Rapport
Verdianalyse E18
Vinterbro - Retvet

Statens vegvesen

14.1.2015

Verdianalyse

7.4 ANALYSEGRUPPENS FORSLAG

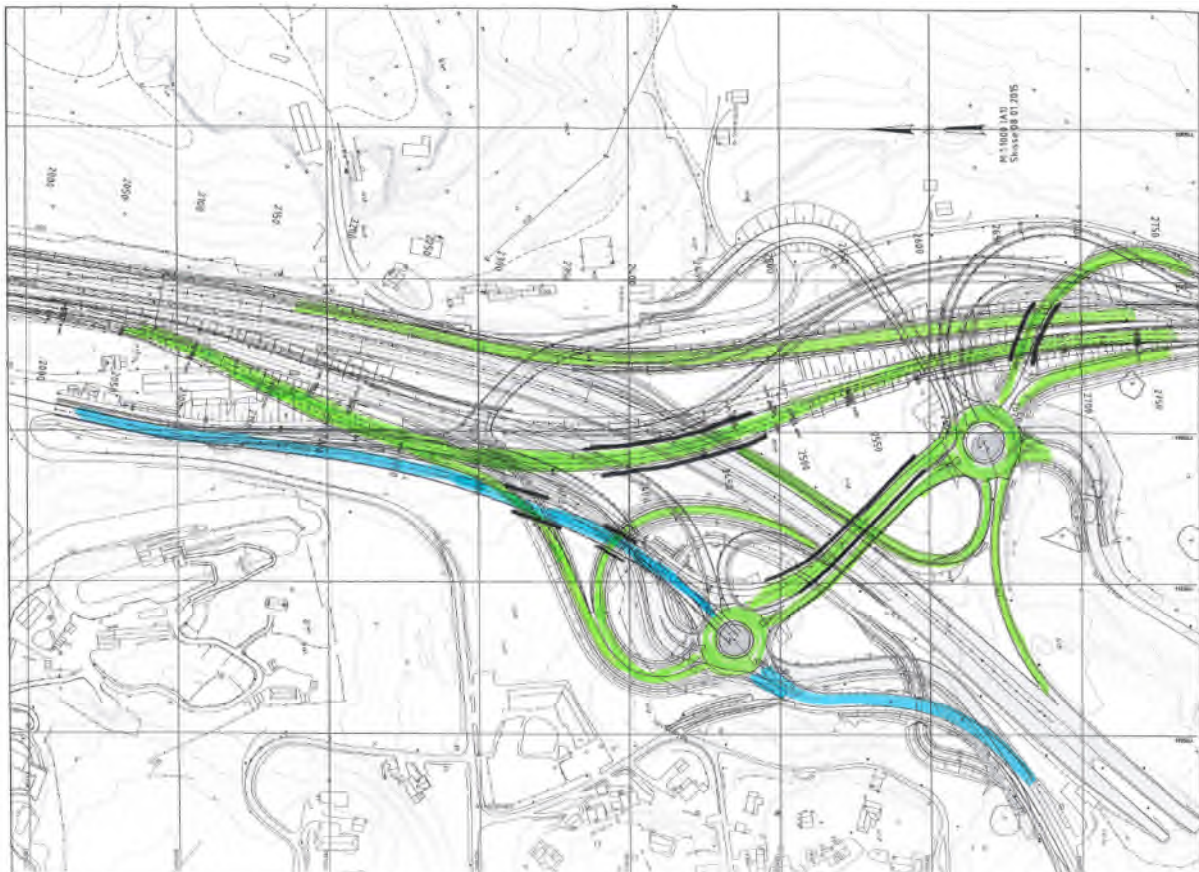
Vi drøfter her bare løsningen med 2 rundkjøringer. Analysegruppa så 2 store utfordringer med foreslått løsning

1. Trafikken fra Franzefoss inn på Østre rundkjøring vil hindre en god avvikling av trafikken fra E18 Øst til E6 sør/Fv 156
2. Rampe (i bru) fra vekslingsstrekning og videre med 2 felt på E18 østover vil være vanskelig (umulig?) å få bygde dersom trafikken fra E6 og østover på E18 skal gå relativt uhindret i byggeperioden.
3. E 18 mot Nord har en trafikkikkerhetsmessig uheldig kopling med lokaltrafikk fra Østre rundkjøring. Prosjektet har her endret trafikkmønsteret tilfredsstillende, mener vi.
4. Trafikken fra Kveldsroveien fører mye lokaltrafikk inn i Østre rundkjøring og bør vurderes å stenges. Industriområdet har alternativ adkomst.

Analysegruppas forslag vises i denne rapporten som «analysegruppas forslag. Vi vil anbefale at trafikken fra Franzefoss ikke koples på Østre rundkjøring, men koples til lokalvegnettet. Dette kan gjøres på to måter:

1. Bru over vekslingsstrekningen E6/E18
2. Veg bygges fram til tunnellundergang ca 300m lenger nord. Veg fram til Franzefoss må da opparbeides, men dette blir betydelig rimeligere enn alternativ 1.

Gruppen mener det er viktig å beholde dagens en felts bru/rampe fra E16 mot E18 østover mens ny 2 felts bru bygges. Vi spurte Asplan Viak om de kunne tegne ut en løsning der ny bru/rampe flyttes sørover slik at eksisterende bru/rampe kunne trafikkeres i anleggsperioden. Horisontalkurvaturen for denne løsningen vil bli 360 m som er mindre enn kravet (300m x 1,5 = 450m) i vegnormalene. Faktoren på 1,5 skyldes at rampa ligger på bru. Dette mener vi det kan søkes dispensasjon fra.

Holdeplass vest for E18

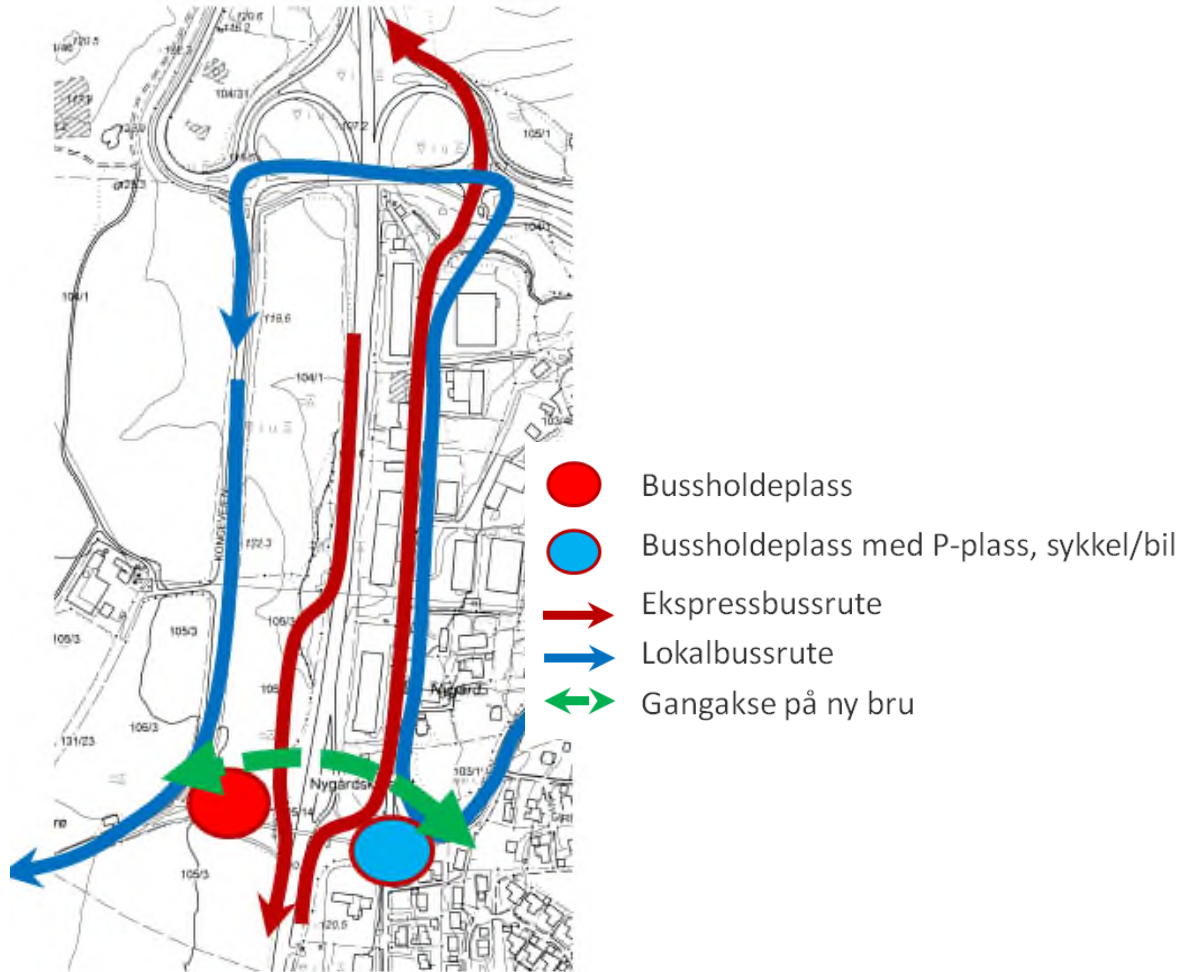
Dagens busslommeløsning er ikke mulig å videreføre på ny firefelts E18. Akselerasjonsfelt fra busslomme for nordgående trafikk vil komme i konflikt med retardasjonsfelt for Nygårdskrysset.

- Busslomme for sørgående ekspressbuss etableres med akselerasjons- og retardasjonsfelter.
- Busslommer på fv. 56 Kongeveien for lokalbuss
- Gangavstand mellom holdeplassene under 100 meter, uten biltrafikk.

Når brua inngår i kollektivknutepunkt Nygård vil kravene til universell utforming være ytterligere skjerpet. Ei ny gangbru over E18 med universell utforming, maks. stigning 5 %, vil derfor være påkrevet. Leonardo da Vinci-brua dessuten vil komme i konflikt med holdeplassene for ekspressbussene om disse skal få en hensiktsmessig lokalisering.

Analysegruppa anbefaler derfor å rive Leonardo da Vinci-brua, og å erstatte denne med ny bru. Denne brua er primært gangbru. Det har kommet opp ideer om å bygge ei kombinert gang- og kollektivbru. Nyten av ei kombinert bru må veies opp mot behovet for å betjene næringsarealene ved «nytt Nygårdskryss» med gjennomgående lokalbussrute.

9.3 ANALYSEGRUPPENS FORSLAG

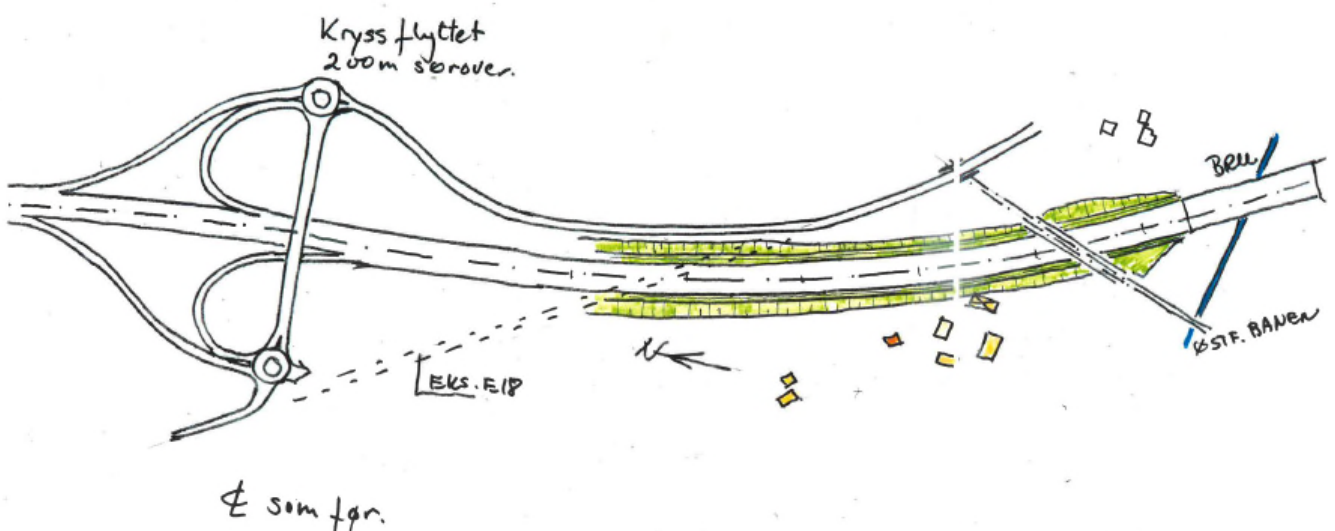
Analysegruppen mener at det valgt en unødvendig kostbar løsning for kryssing av E18 og Jernbanen. Kostanden for å ivareta gårdsbruket blir for stor, og man har tillagt estetikken for stor vekt med tanke på hvor få mennesker som vil se ny E18 i dette området.

Krysset i Holstadmarka ligger for langt nord i forhold til de trafikkstrømmene det skal betjene. Begrunnelsen bak denne plasseringen anses å være hensynet til dyrka mark. Analysegruppen mener at hensynet til dyrka mark er tillagt for stor vekt i forhold til transportkostnadene.

Analysegruppen forslår at den 300 meter lange betongtunnelen erstattes med bru for jernbanen. Videre foreslås bru for eventuell kryssing mellom ny og eksisterende E18. I disse forslagene ligger betydelige besparelser også fordi linja heves. For selve Holstadkrysset vil foreslått løsning gi vesentlig kortere reisetid for brukerne av krysset. Det taler i tillegg for løsningen at de to nærliggende kryssene også er kløverkryss.

For selve Holstadkrysset vil gruppen foreslå en løsning der krysset flyttes 100-150 meter østover. Dette vil gi reduserte reisetider uten at en beslaglegger mere dyrket mark. Det taler i tillegg for løsningen at de to nærliggende kryssene også er kløverkryss.

Analysegruppa har vurdert alternativ 2 som den beste løsningen
